И. Результаты обследования:
4. Зоны целевого назначения здания (целевого посещения объекта)
Вариант I - зона обслуживания инвалидов
МБУ дополнительного образования спортивная школа «Искра»
Пермский край, г Пермь, ул Красноуральская, д 37 А

Медицинский кабинет, 2 этаж

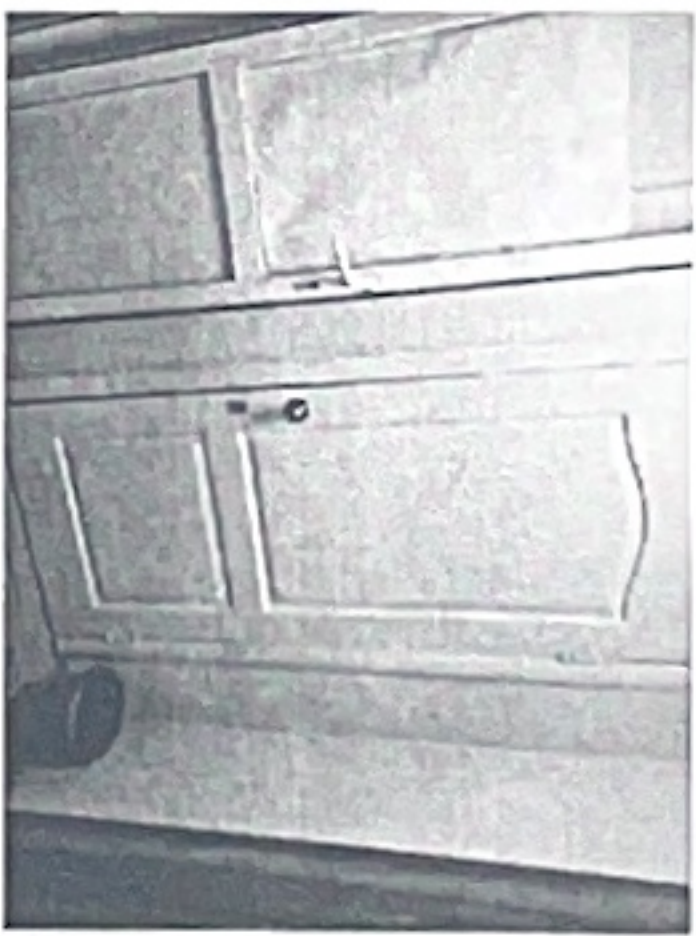
Информирующие таблички помещений с использованием рельефно-линейного шрифта, а также рельефно-точечного шрифта Брайля	- с указанием назначения помещения, размещаются рядом с дверью со стороны дверной ручки на высоте от 1,2 до 1,6 м от уровня пола и на расстоянии 0,1 м от края таблички до края дверного проема	п. 6.5.9 СП 59.13330.2020	Есть		Информационная табличка расположена на двери, не продублирована тактильно.	Не соответствует нормативу	Все
4.1.7								С
4.1.8	Ширина дверного проема	не менее 0,9 м	п. 6.2.4 СП 59.13330.2020	Есть		Ширина дверного проема 0,78м.	Не соответствует нормативу	К
4.1.9	Высота дверного порога	не более 0,014 м	п. 6.2.4 СП 59.13330.2020	Есть		Высота дверного порога 0,025м	Не соответствует нормативу	К,О,С

После прохода вторая дверь в медицинский кабинет

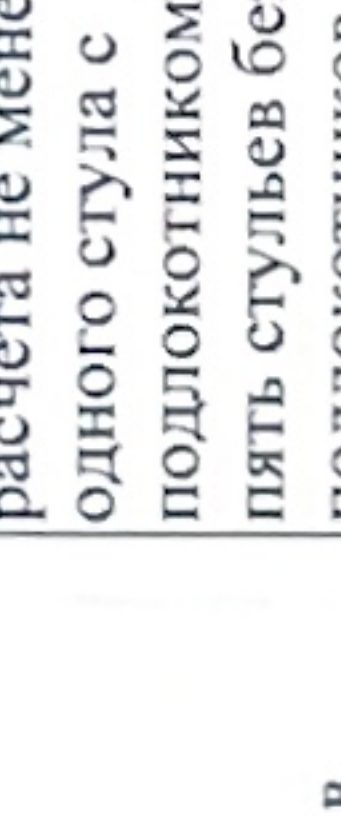
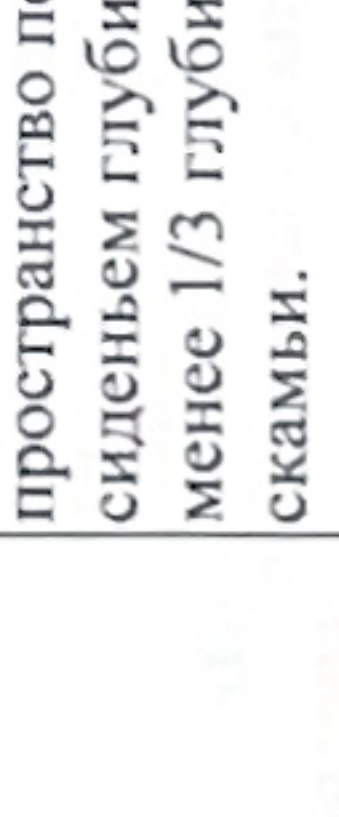
4.1.10	Контраст цвета. Ручка двери	Имеет форму: рычажную, С и П-образную форму. Контраст в сочетании цветов оборудования: дверь - стена, ручка; санитарный прибор - пол, стена; стена - выключатели, средства визуальной информации и т.п.	п. 6.4.1; 6.4.3 СП 59.13330.2020	Есть		Ручка имеет округлую форму, контраст в сочетании цветов дверь - стена, ручка соблюден	Не соответствует нормативу Соответствует нормативу	К,О,С
4.1.11	Ширина прохода в помещении с оборудованием и мебелью	- ширина не менее 0,9 м; - при повороте кресла-коляски на 90° - не менее 1,2 м; - диаметр зоны для самостоятельного разворота на 180° не менее 1,4 м.	п. 6.2.2 СП 59.13330.2020	Есть		Ширина прохода в помещении с оборудованием и мебелью 1,5м.	Соответствует нормативу	К

4.2.1 Спортивный зал на первом этаже

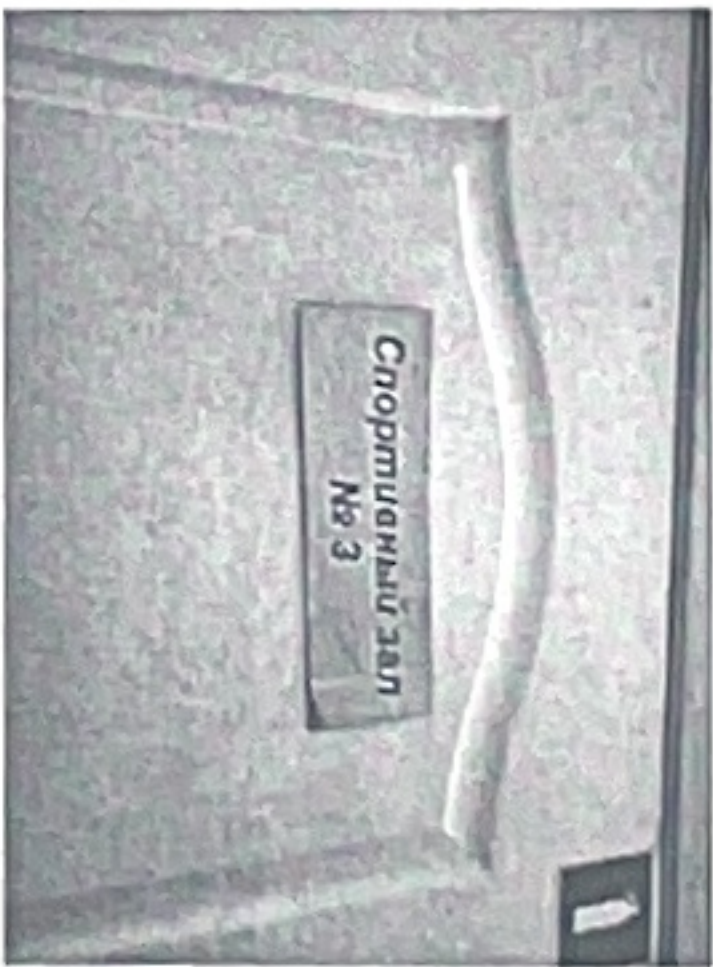
4.2.1.1	Информирующие таблички помещений (в том числе тактильно-звуковые) с использованием рельефно-линейного шрифта, а также рельефно-точечного шрифта Брайля	- перед входами во внутренние помещения, в которых оказываются услуги, с указанием назначения помещения, размещаются рядом с дверью со стороны дверной ручки на высоте от 1,2 до 1,6 м от уровня пола и на расстоянии 0,1 м от края таблички до края дверного проема	п. 6.5.9 СП 59.13330.2020	Есть			Информационная табличка размещена на дверях, не продублирована тактильно	Не соответствует нормативу	К,О,Г,У С
4.2.1.2	Ширина дверного проема	не менее 0,9 м	п. 6.2.4 СП 59.13330.2020	Есть			Дверь двухстворчатая. Ширина одной створки 0,57м, ширина второй створки 0,57м.	Не соответствует нормативу	К
4.2.1.3	Высота дверного порога	не более 0,014 м	п. 6.2.4 СП 59.13330.2020	Нет			Дверной порог отсутствует.	Соответствует нормативу	К,О,С

4.2.1.4	Ширина прохода в помещении с оборудованием и мебелью	не менее 1,2 м	п. 6.2.2 СП 59.13330.2020	Есть		Ширина прохода в помещении с оборудованием и мебелью более 1,2м.	Соответствует нормативу	К
4.2.1.5	Места для инвалидов в зальных помещениях	стулья или скамьи, с подлокотниками из расчета не менее одного стула с подлокотником на пять стульев без подлокотников. Скамьи должны иметь опору для спины и пространство под сиденьем глубиной не менее 1/3 глубины скамьи.	п. 8.6.3 СП 59.13330.2020	Нет		Установлены несколько стульев с опорой для спины Подлокотники отсутствуют	Соответствует нормативу Не соответствует нормативу	О
4.2.1.6	Размеры места для зрителя, использующего кресло-коляску	0,9 x 1,4 м.	п. 8.1.6 СП 59.13330.2020	Есть		места для зрителя, использующего кресло-коляску, имеются	Соответствует нормативу	К
4.2.2 Спортивный зал № 3 на третьем этаже

4.2.1	Спортивный зал на первом этаже	-установить информационную табличку рядом с дверью со стороны дверной ручки на высоте от 1,2 до 1,6 м от уровня пола и на расстоянии 0,1 м от края таблички до края дверного проема, продублировать ее тактильно; -обеспечить ширину дверного проема в зале 0,9м, до проведения работ по адаптации обеспечить открывание обеих створок; - установить одно или несколько стульев с опорой для спины и подлокотниками.	Текущий ремонт Организационные мероприятия
